DODATEK č. 1 ke SMLOUVĚ O DÍLO

**„Dostavba zkušebny a skladu Divadla Spejbla a Hurvínka
a rekonstrukce rozvodů ÚT a ZTI**

v objektu Dejvická 919/38, Praha 6 - Bubeneč“

ZMĚNOVÝ LIST č. 01

D-1.07, 1.07 a
D-1.08, 1.08 a

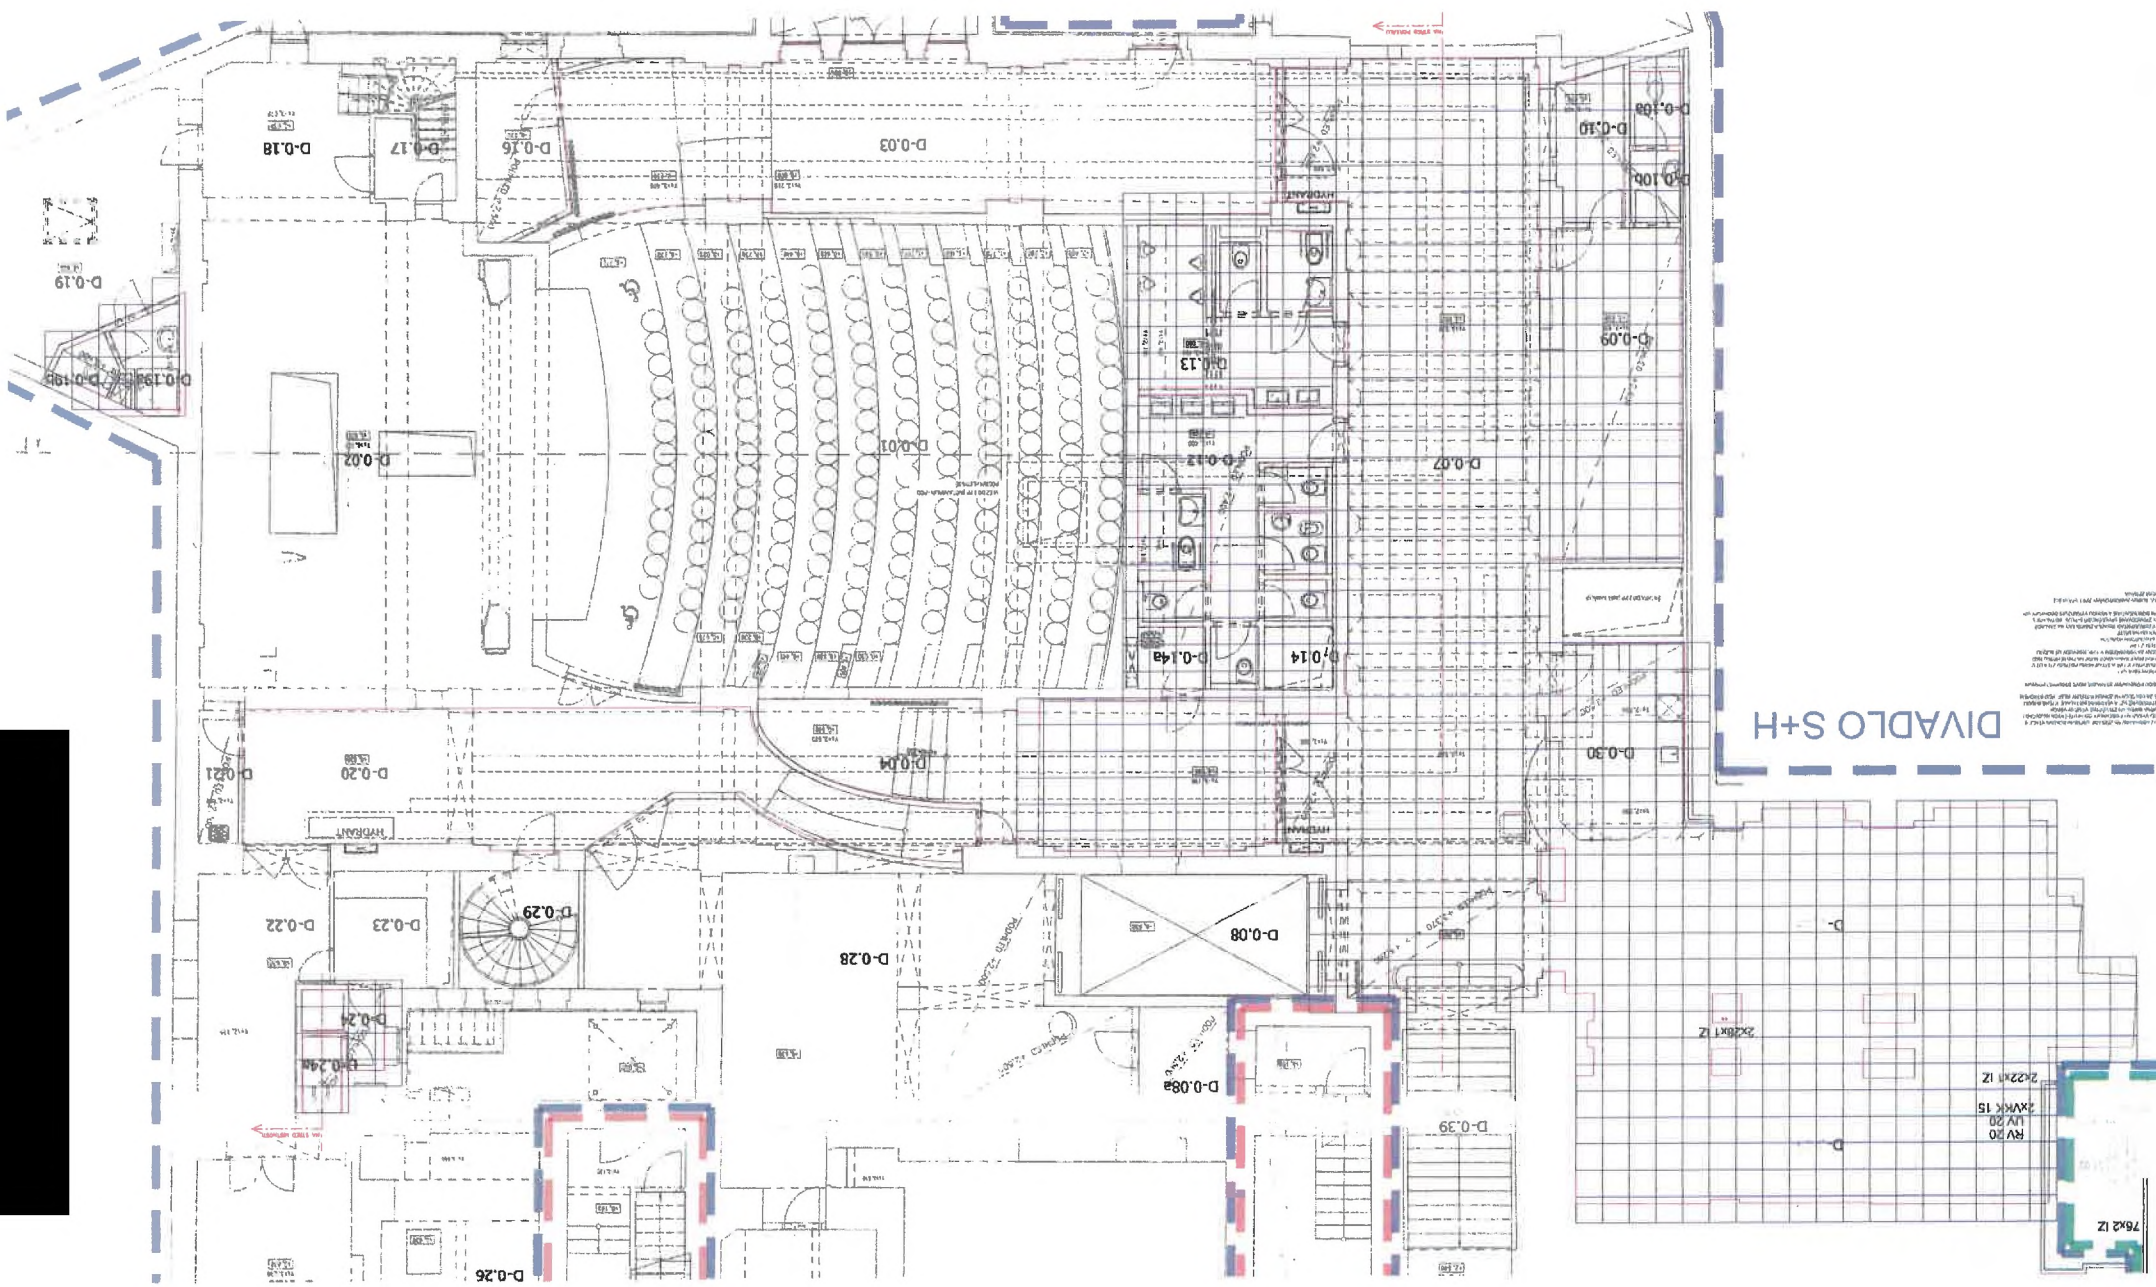
1. fabrikátů obkladů stěn části sociálních zařízení a návštěvnických WC muž a ženy – nově: Borriana ocean a white 7,5x30 cm, zbývající sociální zázemí a bar – nově: Ceppo grigio 60x60 cm
2. dlažby ve veškerém sociálním zázemí – nově: Ceppo grigio 60x60 cm
3. k záměně podlahové krytiny ve veřejných prostorách – původně: marmoleum, nově: keramická dlažba Ceppo grigio 60x60 cm ve větším rozsahu.

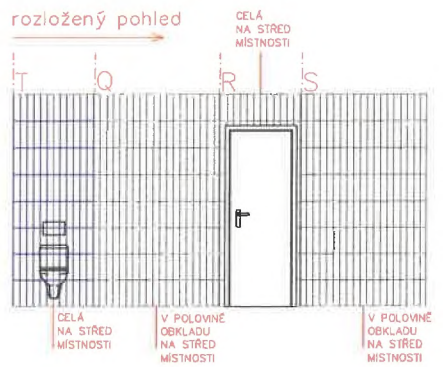
v této kobince nepožadujeme bidet

2.NP I. ETAPA - VODA + VYTÁPĚNÍ

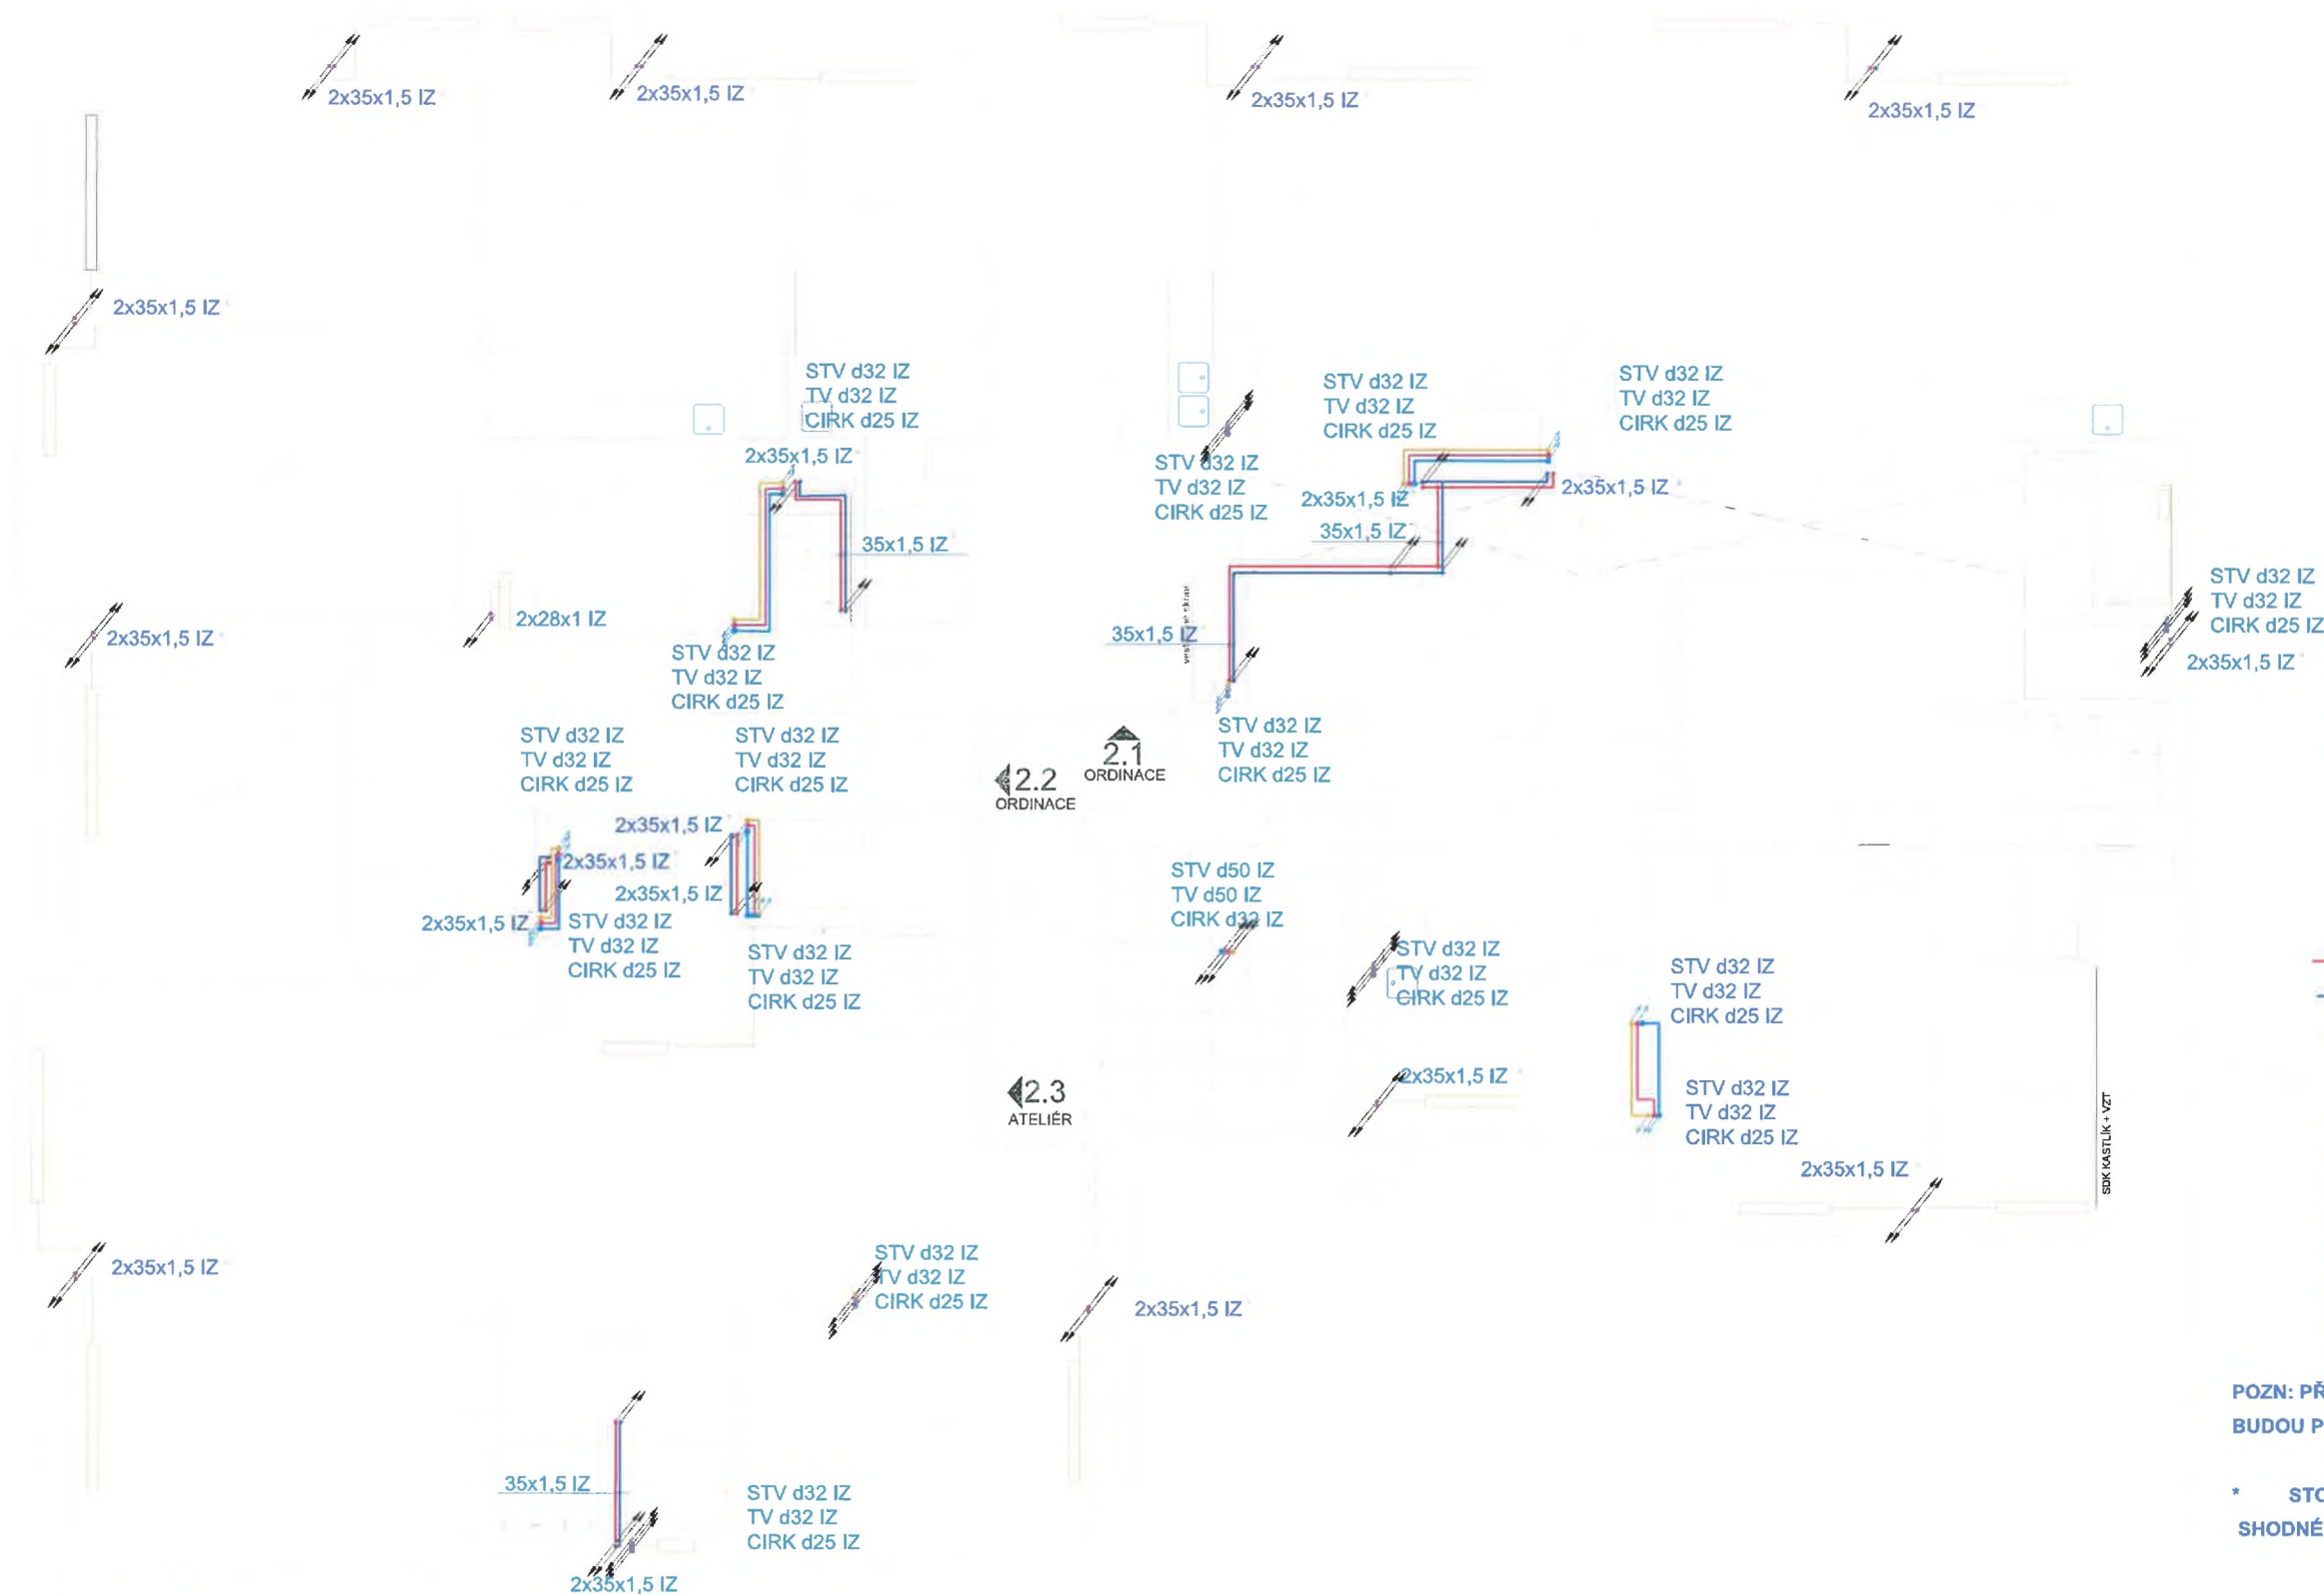
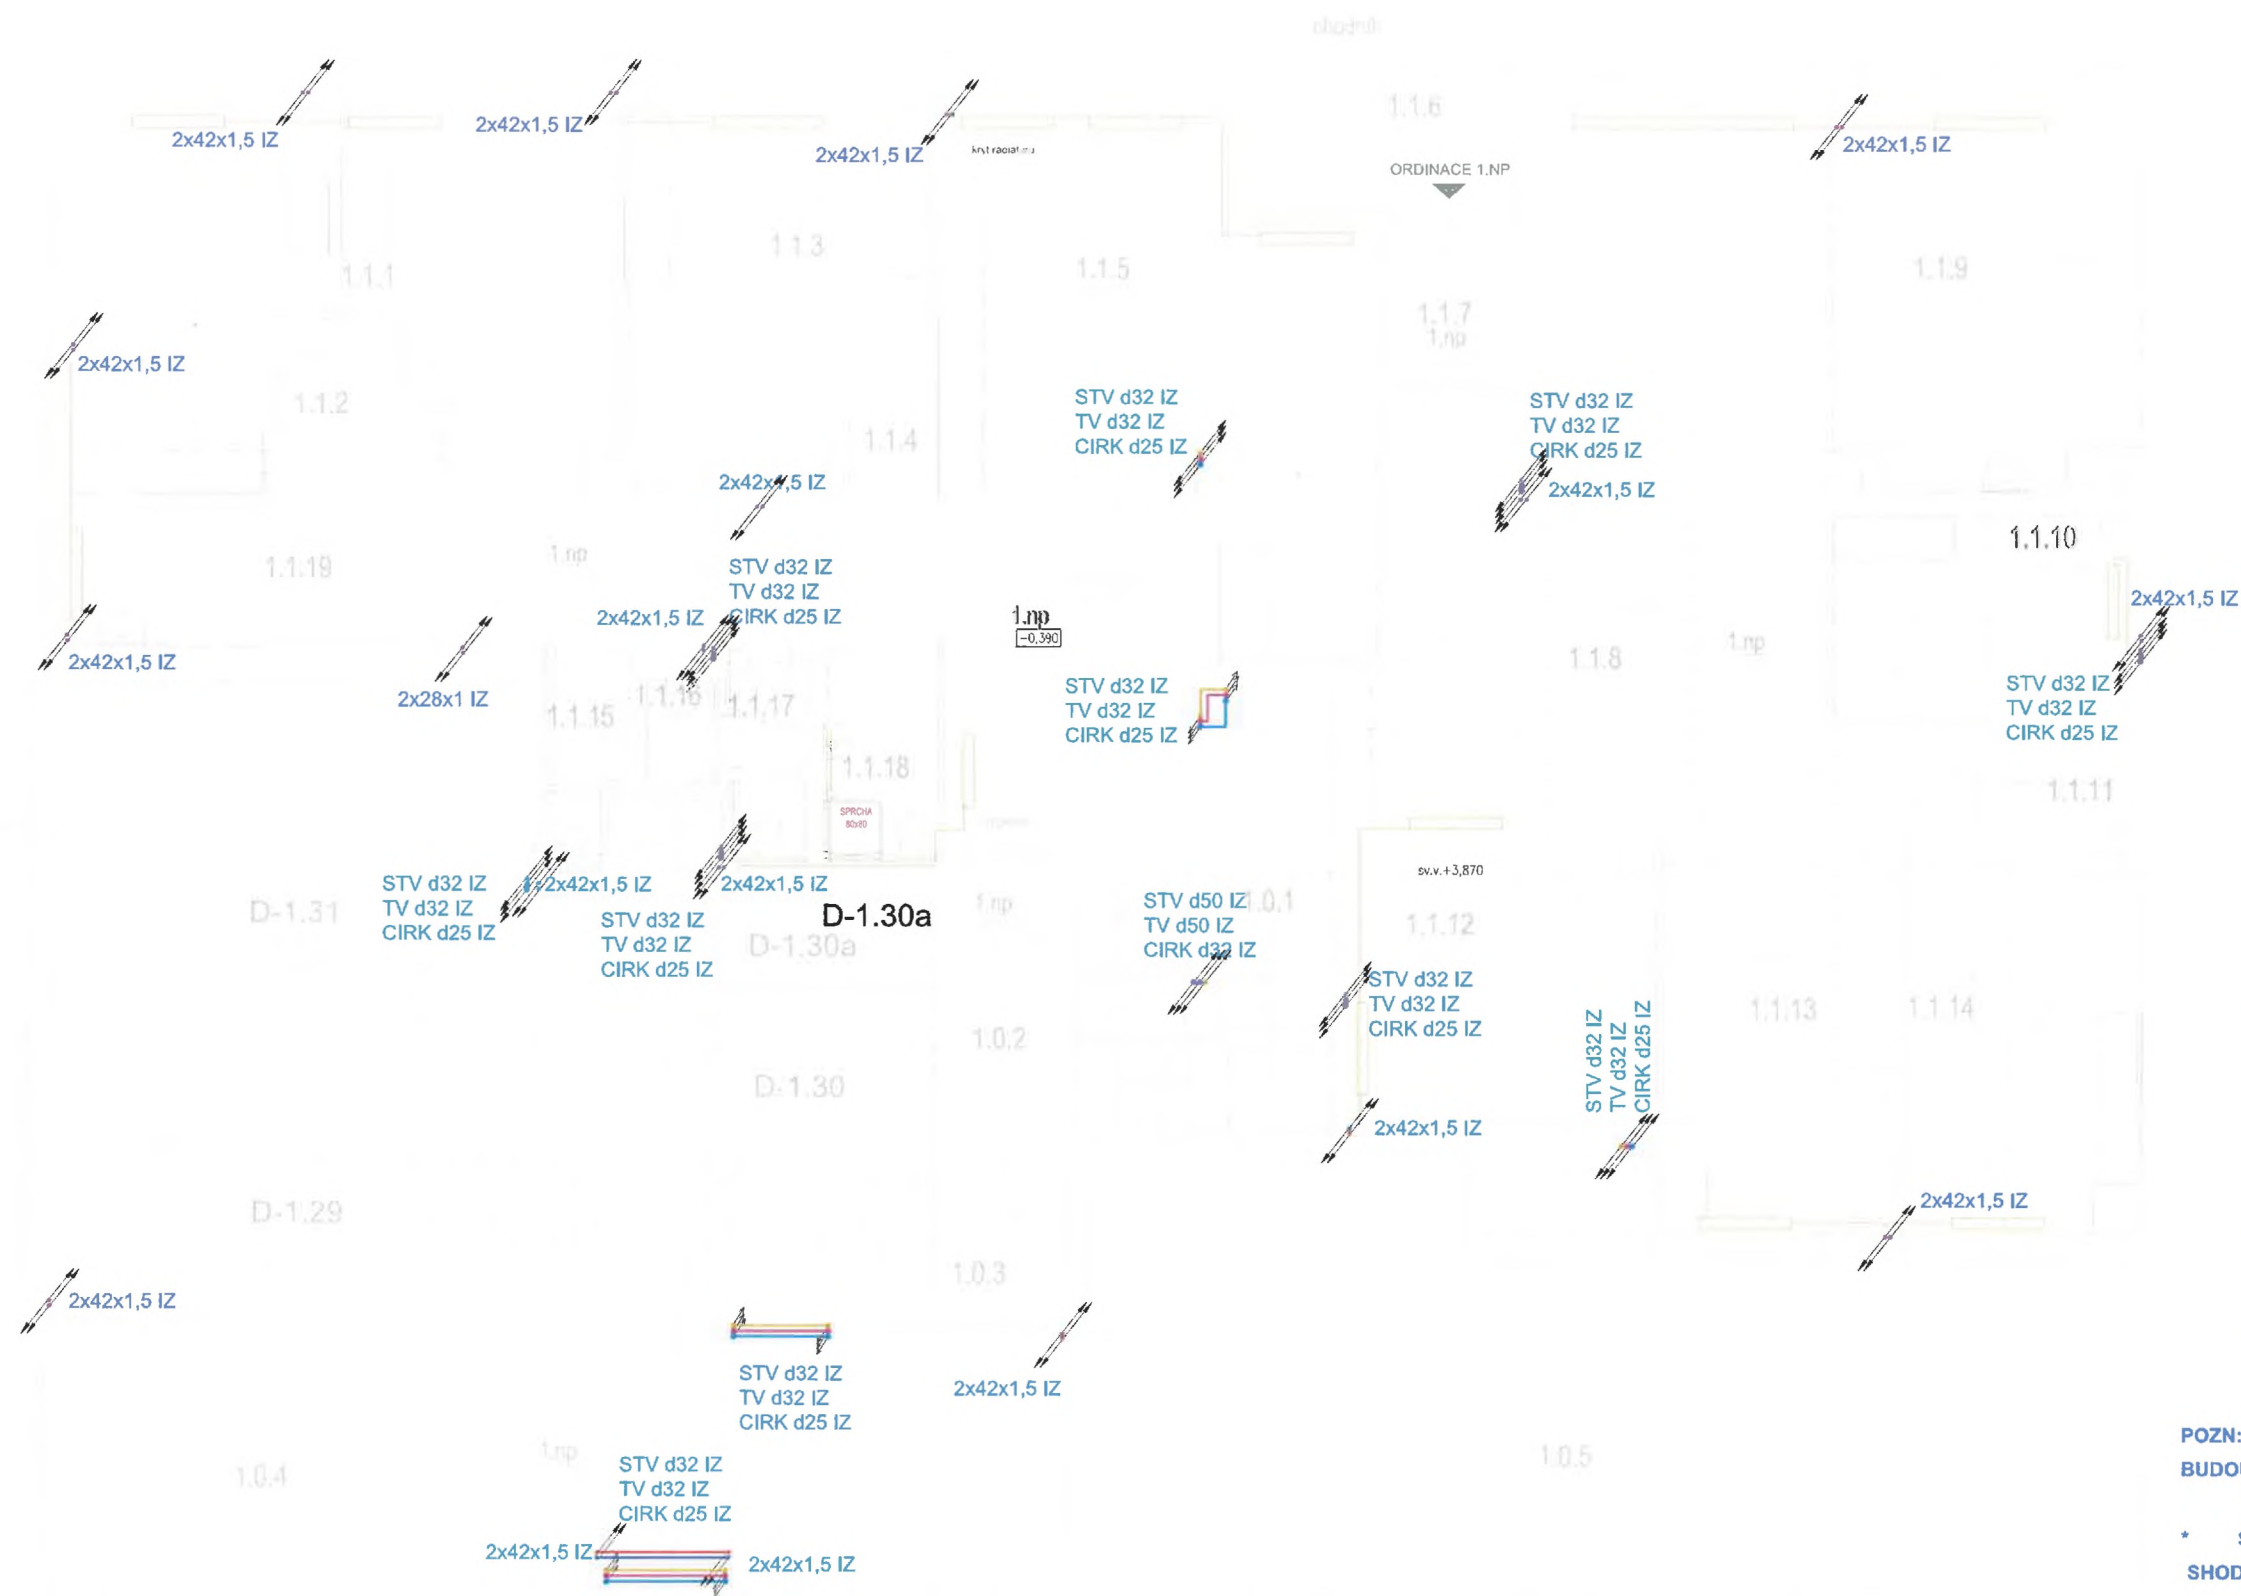
Na základě provedených sond a zjištění skutečného stavu dimenzí a tras rozvodů ÚT rozhodl AD o provedení nových ležatých, stoupacích a připojovacích potrubí ÚT v původních (větších) dimenzích proti PD a vydal upravenou PD (Příloha 3). Z tohoto titulu došlo i k záměně materiálu potrubí (z původně navržených rozvodů z mědi na uhlíkovou ocel). Vzhledem k rozhodnutí o realizaci připojení stávajících radiátorů (definitivní vyřešení rekonstrukce ÚT v 1 a 2. NP – ordinace) dochází k nárůstu množství potrubí.

Na základě provedených sond a po prohlídce stávajícího stavu ležatých a stoupacích potrubí ÚT bylo rozhodnuto, že nové rozvody budou provedeny až do 2. NP ve stávajících dimenzích. Současně budou připojena i stávající litinová otopná tělesa v 1. a 2. NP.

POZN: PŘÍPOJOVACÍ POTRUBÍ KE STÁVAJÍCÍM LITINOVÝM TĚLESŮM
BUDOU PROVEDENY V MĚDI VE SHODNÉ DIMENZI JAKO STÁVAJÍCÍ POTRUBÍ

* STOUPACÍ POTRUBÍ VE 2.NP BUDE PROVEDENO
SHODNÉ DIMENZE JAKO STÁVAJÍCÍ POTRUBÍ
